SICHERHEITSMITTEILUNG für Gurtzeuge

herausgegeben: 2017-10-03
Nummer: 02/2017
Bezug: SERVICE BULLETIN 2017-002 von „Sife“ vom 03.10.2017
Betroffene Muster: alle Tragegurte von SIFE Gurtzeugen
Status: **verpflichtend**
Grund: Meldung, daß bei einem Releases Funktionstest am Haupttragegurt, die Funktion erst nach händischem Lösen der 3-Ring gegeben war.
Maßnahmen: **1.** Kontrolliere ob die Haupttraggurten, den auf der Abbildung gezeigte Toleranz entspricht.

Service Bulletin 2017-002

Subject: Ring position on SIFE main risers

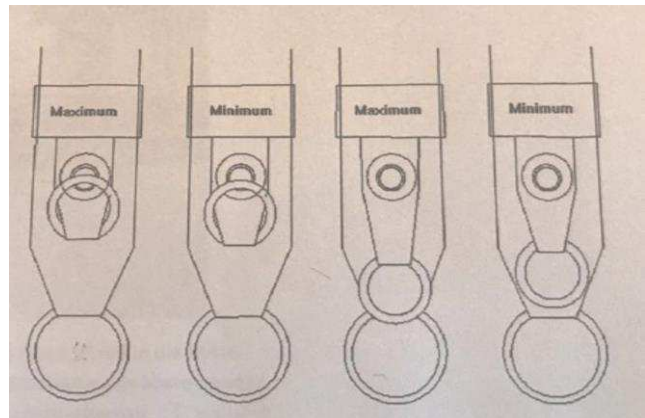
Grund: Meldung, dass bei einem Release Funktionstest am Haupttragegurt, die Funktion erst nach händischem Lösen der 3-Ringe gegeben war. Die Herstelleruntersuchung ergab, dass der betroffene Haupttragegurt nicht den Herstellerspezifikationen entsprach

1. Kontrolliere ob die Haupttragegurte, den auf der Abbildung gezeigten Toleranzen entspricht:
2. Sollten die Tragegurte nicht der Herstellerspezifikation entsprechen, oder sollten Unklarheiten auftreten, ist der Hersteller unter: office@sife.at zu kontaktieren.
Betroffene Haupttragegurte werden durch den Hersteller kostenfrei ersetzt.

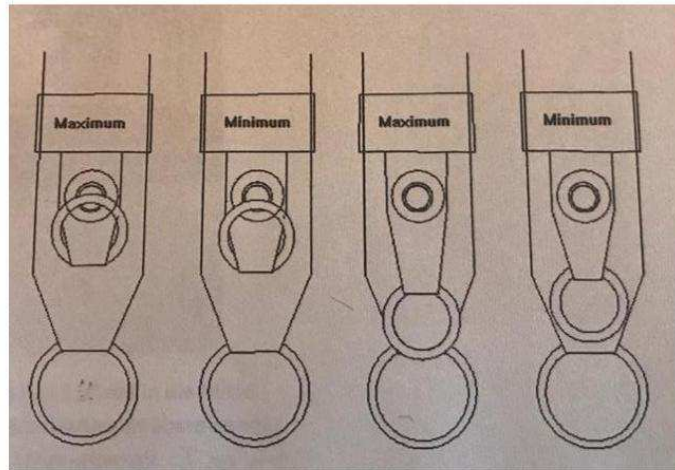
We have been informed that during the simulation of a cutaway procedure, the 3-ring-system released only after a short tug on the risers. The result of our investigations is that the position of the small ring on the affected main risers may not meet the design specifications.

1. Check the ring position on your main risers with the following figure:

2. If your main risers do not meet the design specifications, or if you are unsure please send us an e-mail to office@sife.at.

The main riser replacement will be free of charge.
